## “Taccu sa Pruna” – Impianto di Accumulo Idroelettrico Mediante Pompaggio ad Alta Flessibilità ed Opere Connesse

**Controdeduzioni al Parere del Ministero della Cultura –  
Soprintendenza Speciale per il Piano Nazionale di Ripresa e  
Resilienza (Prot. No. MITE-2022-0149039 del 28 Novembre 2022)**

**Doc. No. P0030780-1-H9 Rev. 1 - Luglio 2023**

Figura 1.1: Stralcio della Carta delle Emergenze e della Visibilità

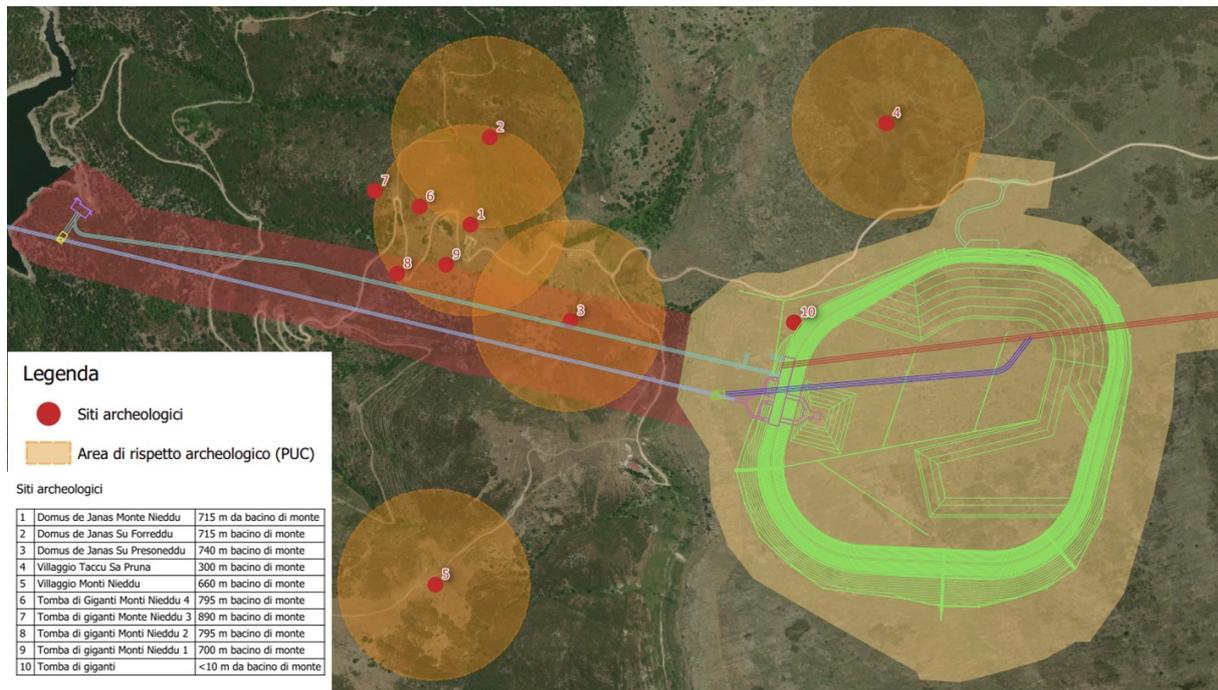
*Ancora, si evidenzia che le strutture di pompaggio annesse al progetto di cui trattasi interferiscono con il gruppo di tombe di giganti di Monte Nieddu, di straordinario interesse per la concentrazione in un unico areale di un elevato numero di sepolture, che evidentemente dovevano servire un insediamento ubicato nelle vicinanze [...].*

Con riferimento al gruppo di tombe di giganti di Monte Nieddu ed alle altre emergenze archeologiche rilevate in sito (si veda anche l'estratto della CARTA DELLE EMERGENZE E DELLA VISIBILITÀ, predisposta nell'ambito del Documento di Valutazione Archeologica Preventiva – Doc. No. P0030780-H6, riportato nella seguente figura), si evidenzia che le gallerie in progetto risultano in realtà previste a profondità elevate, comprese tra i circa 200 e 300 m, rispetto agli elementi segnalati (No. 3, 8 e 9 nella seguente figura).

Si ricorda che non è più prevista la realizzazione della nuova viabilità ma solamente l'adeguamento di quella esistente e di conseguenza con tale variazione progettuale non sono più presenti le potenziali interferenze precedentemente individuate con i siti No. 1, 2, 3, 6, 8 e 9 riportati nella seguente figura.

**Figura 1.2: Cartografia dei Beni Paesaggistici tutelati ai sensi dell’Art. 142 del D.Lgs 42/04**

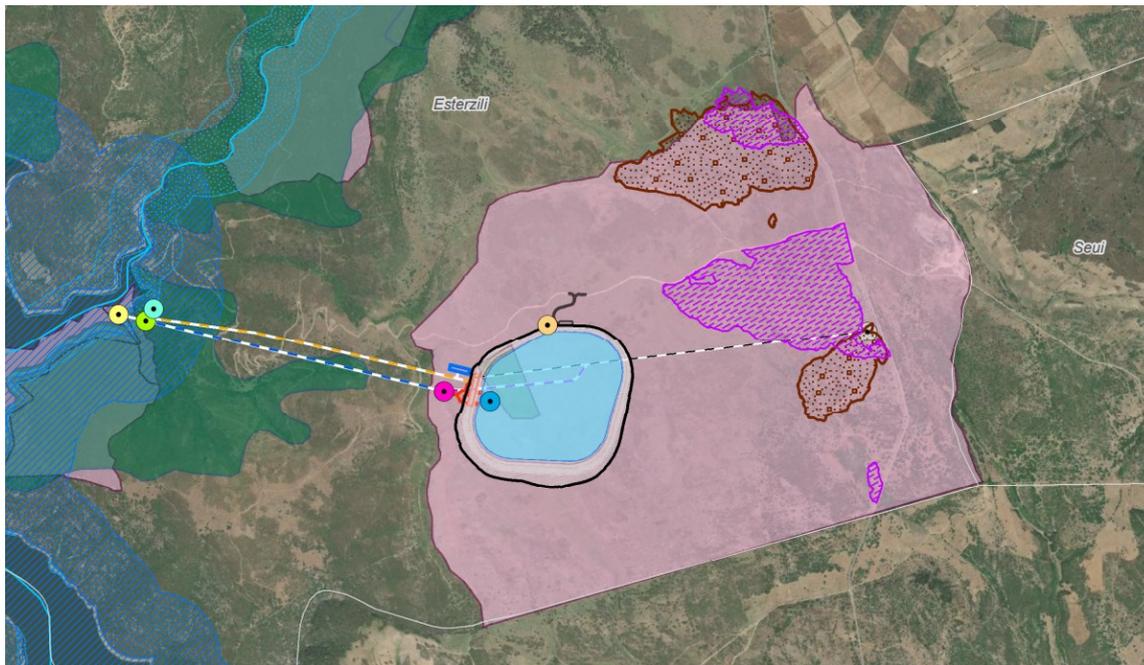
[...] le opere previste comportano una fase realizzativa di particolare complessità ed invasività rispetto al patrimonio culturale interessato (sia riferito alla Parte II che alla Parte III del D.Lgs. n. 42 del 2004), dovendosi anche realizzare vastissime opere in sotterraneo con relativa gestione delle rocce da scavo.

Come mostrato nella seguente figura, dall’analisi delle cartografie allegate al P.P.R e dal Geoportale della Regione Sardegna si evince che alcune delle opere a progetto, descritte nella tabella successiva, interessano le seguenti aree tutelate a livello paesaggistico:

- ✓ area vincolata ai sensi dell’Art 142 comma 1 lett b del D. Lgs 42/04 “territori contermini ai laghi” nella fascia di 300 metri dall’invaso del Flumendosa;
- ✓ area vincolata ai sensi dell’Art 142 comma 1 lett c del D. Lgs 42/04 “fiumi torrenti ed i corsi d’acqua iscritti negli elenchi previsti dal testo unico delle disposizioni di legge” nella fascia di rispetto di 150 metri dal Riu Perdadera affluente di secondo ordine del Fiume Flumendosa;
- ✓ area vincolata ai sensi dell’art. 142 comma 1 lettera g: “i territori coperti da foreste e da boschi ancorchè percorsi o danneggiati dal fuoco”,
- ✓ area vincolata ai sensi dell’art. 142 comma 1 lettera h: “zone gravate da usi civici”.

**Uso Civico Comune di Orroli – Terre civiche presenza di un abbeveratoio - pascolo**

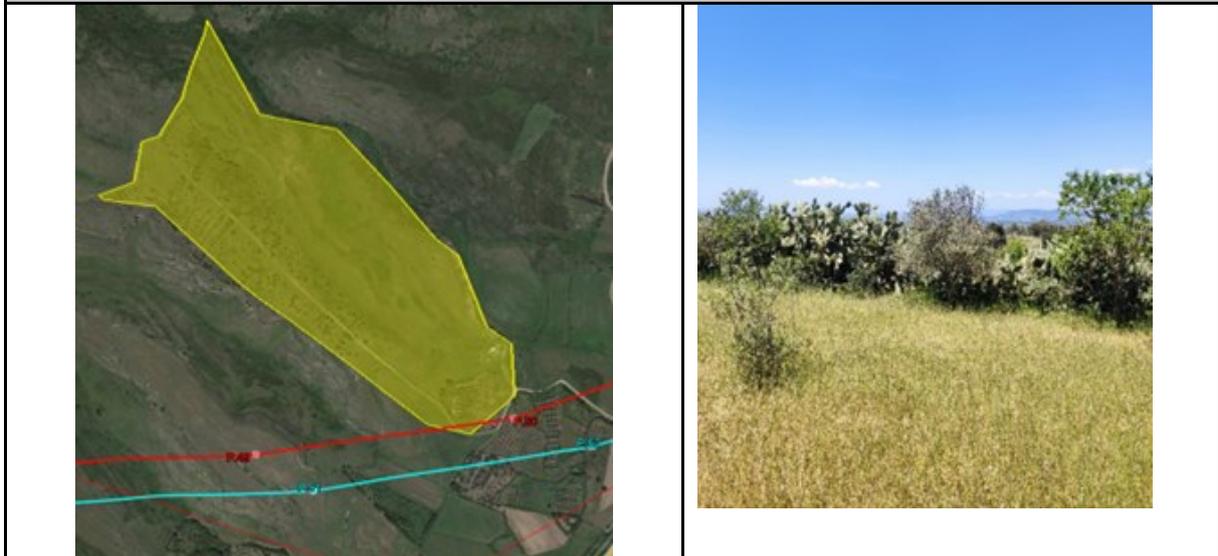
[...] l'invaso a monte (previsto con una capacità di circa 3.000.000 mc, di dimensione ragguardevoli e pari a circa 650 m per lato, con una altezza massima della diga di circa 17 m nel lato sud, con uno sviluppo di coronamento pari a circa 2.225 m, di larghezza pari a 6 m) si localizza, insieme alla sua area di cantiere, integralmente in aree tutelate paesaggisticamente per legge ai sensi dell'art. 142, comma 1, lett. h), del D.Lgs. n. 42 del 2004 —

Le opere saranno realizzate in cavo interrato ed interesseranno esclusivamente il sedime di strade esistenti.

Figura 1.3: Assetto Ambientale del Piano Paesaggistico Regionale (PPR) della Regione

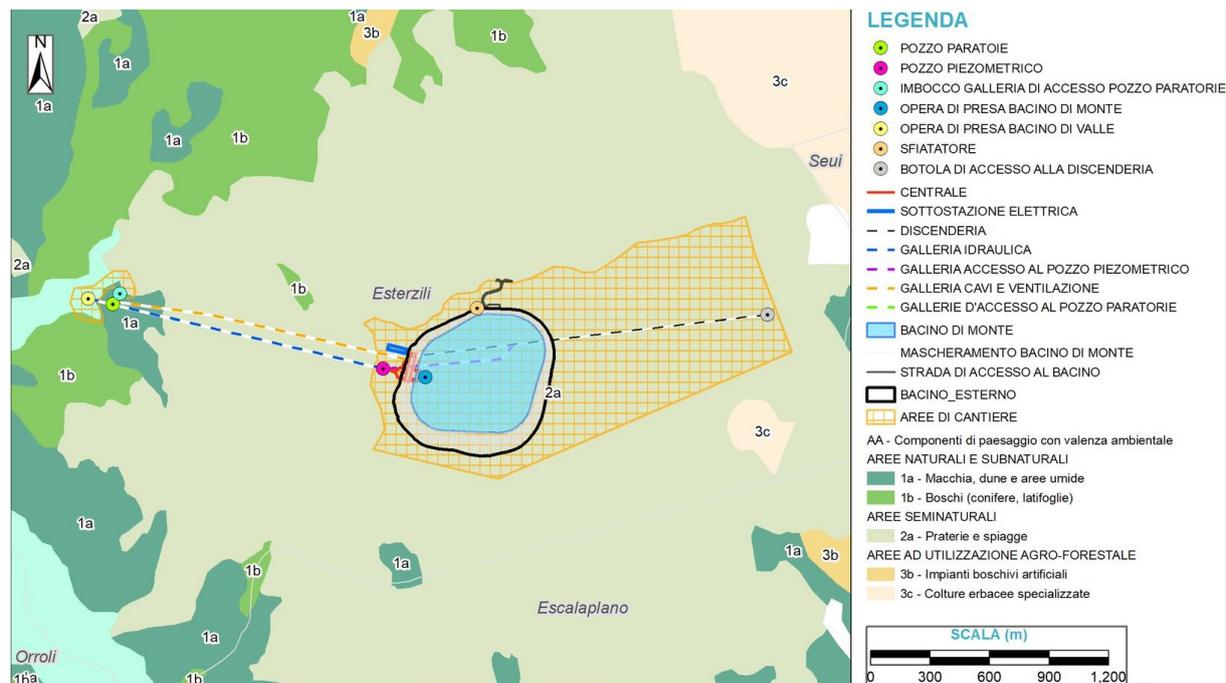
*[...] il bacino di monte si caratterizza, con le sue notevoli dimensioni, come elemento artificiale di assoluta estraneità all'altopiano ove si colloca, non ritenendo congrue le opere di mitigazioni proposte (vedi la ripiantumazione con vegetazione di due aree per circa 400.000 mq), in quanto non utili a dissimulare adeguatamente la relativa predominante presenza in un territorio caratterizzato per il suo sostanziale andamento sub-pianeggiante, sul quale si ergerebbero le sponde del nuovo bacino, con la presenza di vegetazione arbustiva e di "prateria" indicata dal Piano Paesaggistico regionale come "aree seminaturali", oggetto di prescrizioni delle relative Norme Tecniche di Attuazione (NTA), articoli 25, 26 e 27. Con la conseguenza che la sua realizzazione interromperebbe le vaste e libere visuali paesaggistiche godibili dello stesso altopiano, fino a distanze notevoli.*

Dal punto di vista della componente di paesaggio del PPR, si evidenzia che la componente di paesaggio del PPR interessata dal bacino di monte è rappresentata dalle aree identificate come “*Praterie e spiagge*” appartenenti alla categoria delle “*Aree seminaturali*”, come riscontrabile dalla figura di seguito riportata.

Con riferimento a quanto sopra si ritiene che le opere non andranno a modificare in maniera sostanziale il paesaggio dell'area, in virtù delle scelte progettuali e delle misure di inserimento paesaggistico previste. Inoltre, si specifica che fra le misure di compensazione ambientale è stata valutata anche la ripiantumazione di vegetazione autoctona in alcune delle aree percorse dal fuoco prossime al Bacino di Monte (superficie totale nell'ordine di 750,000 m<sup>2</sup>), anche in un'ottica di sviluppo della funzionalità ecosistemica dell'area.
